Stadt Rheinfelden (Baden)

A 98.5 Karsau - Schwörstadt

Beitrag zur Stellungnahme im Zuge der Offenlage

Abbildung 1: Ausschnitt als Lageplan Unterlage 5 Blatt 1

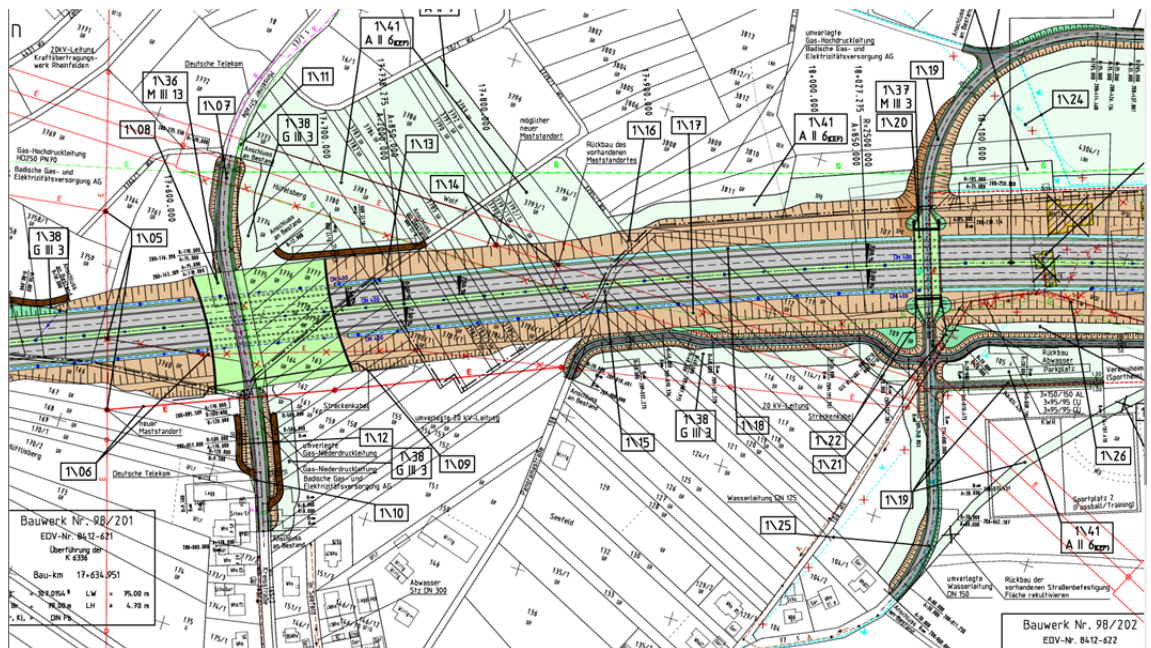
Der Feststellungsentwurf zeigt im betroffenen Bereich einen ca. 10 m tiefen und ca. 70 m breiten Graben, der die Ortsteile Karsau und Minseln durchtrennt. Die Minselner Straße (K 6336) wird mit einer 80 m breiten Grünbrücke verbunden, die Nordschwabenstraße mit einer Brücke mit seitlichen Heckenstreifen. Zwischen den Brücken ist die Autobahn offen geführt, es gibt keine Überdeckung.

Pläne zu den Brückenbauwerken, insbesondere zur Grünbrücke, wurden keine vorgelegt.

Abbildung 2: Ausschnitt aus Höhenplan Unterlage 6 Blatt 1

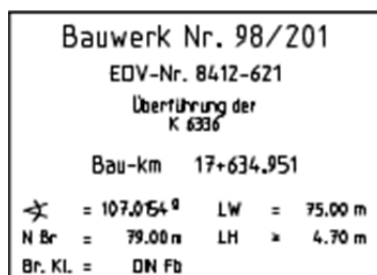
aus dem abgelesen werden kann, dass die Grünbrücke 79,00 m breit, 75,00 m lang und 4,70 m hoch sein soll. Wie sich die Grünbrücke in der Ansicht ins Gelände einfügt, ob die

Grünbrücke in der Mitte auf Stützen steht oder frei über die gesamte Autobahn führt, ist nicht erkennbar.

Abbildung 3: Ausschnitt aus Höhenplan Unterlage 6 Blatt 1

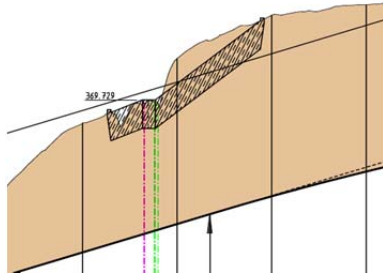
Die Grünbrücke ist auch im Höhenplan dargestellt und ebenfalls beschriftet. Sie zeigt im Schnitt einen unregelmäßigen Verlauf mit zwei Knicken.

Höhen sind nicht angegeben, können aber aus dem Plan abgegriffen werden. An der tiefsten Stelle sind es 5,30 m, an der höchsten 7,90 m. Die Angaben im Schriftfeld, wo eine lichte Höhe von 4,70 m angegeben sind, beziehen sich somit nicht auf die gesamte Grünbrücke. Wie diese tatsächlich aussehen wird, kann allenfalls erahnt, aber auf keinen Fall qualifiziert beurteilt werden.

Abbildung 7: Ausschnitt aus Lageplan Variante 2 Unterlage 1.2 Blatt 2.1

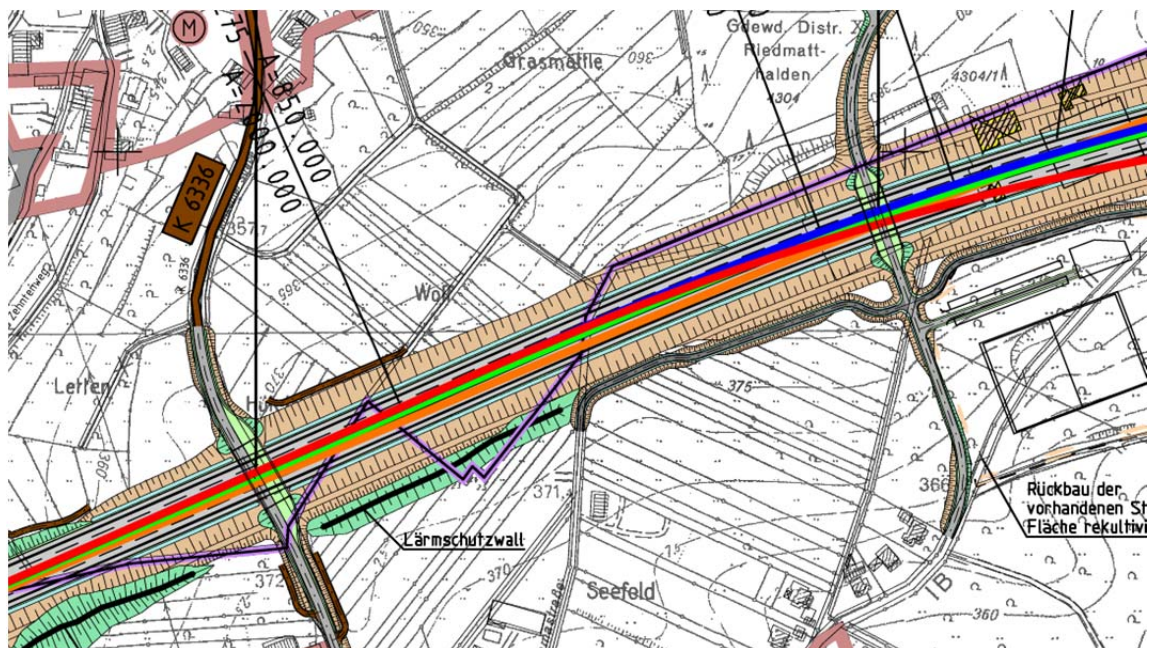
Es ist gut zu erkennen, dass in der Variante 2 bei der K 6336 eine Grünbrücke eingezeichnet ist, die allerdings wesentlich schmaler ist als die im Feststellungsentwurf. In der Kostenschätzung werden die Gesamtkosten für die Variante 2 für den Abschnitt Karsau - Schwörstadt mit 99.214.500,00 Euro (brutto) angegeben. Die gezeigte Brücke ist mit einem Einheitspreis von 2.000 Euro/m² angesetzt. Weitere relevante Einheitspreise: Freie Strecke 6.000 Euro/m; Tunnel offene Bauweise 60.000 Euro/m.

In den Vorbemerkungen zum Erläuterungsbericht auf Seite III schreibt der Vorhabenträger: „Die Brutto-Gesamtkosten für den Zwischenausbau des Bauabschnittes A 98.5 Karsau-Schwörstadt belaufen sich auf 76,425 Mio. EUR.“ Sie liegen somit deutlich (ca. 23 Mio. Euro) unterhalb der Kostenschätzung, was ein Indiz dafür ist, dass in der Kostenschätzung mit zu hohen Einheitspreisen gerechnet wurde.

Abbildung 11: RQ 31 gemäß RAA 2008

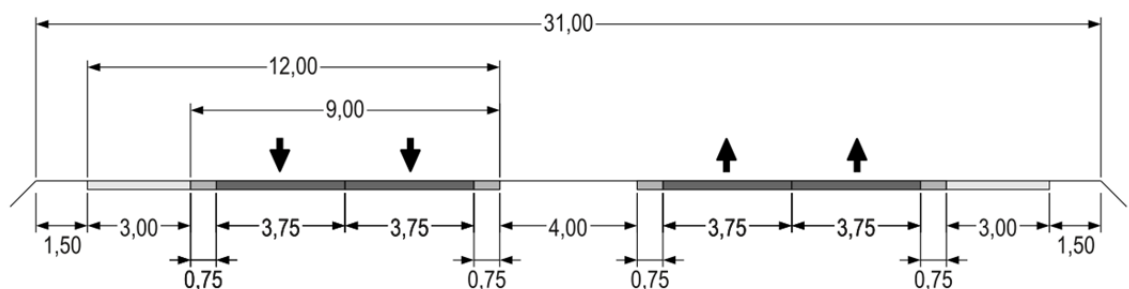
Es ist zu erkennen, dass mit der Einführung der RAA insbesondere die befestigten Fahrbahnen von je 10 m Breite auf je 12 m Breite erhöht wurden, was einer Zunahme der dauerhaft versiegelten Flächen um 20 % entspricht. Ferner wurde der Abstand der Fahrbahnen um 1 m von 3,00 m auf 4,00 m vergrößert.

Es stellt sich die Frage, ob es sinnvoll ist, innerhalb einer durchgehenden Straße (eines Gesamtprojektes A 98) den Querschnitt in einem Teilabschnitt zu vergrößern, wenn vor und nach diesem Teilabschnitt ein geringerer Querschnitt bereits gebaut wurde. Weder nimmt der Verkehr auf diesem Teilabschnitt zu, noch gibt es zusätzliche Sicherheitsbelange zu berücksichtigen.

- Von den Empfehlungen der Richtlinien RAA 2008 hinsichtlich der Wahl des Querschnittes RQ 31 ist abzuweichen, und dafür ist der bisher geltende Querschnitt RQ 26 für die gesamte A 98 von Rheinfelden bis Tiengen beizubehalten. Die erreichten Kosteneinsparungen sind für eine Reduktion der Trennungswirkung im Bereich Karsau - Minseln einzusetzen.
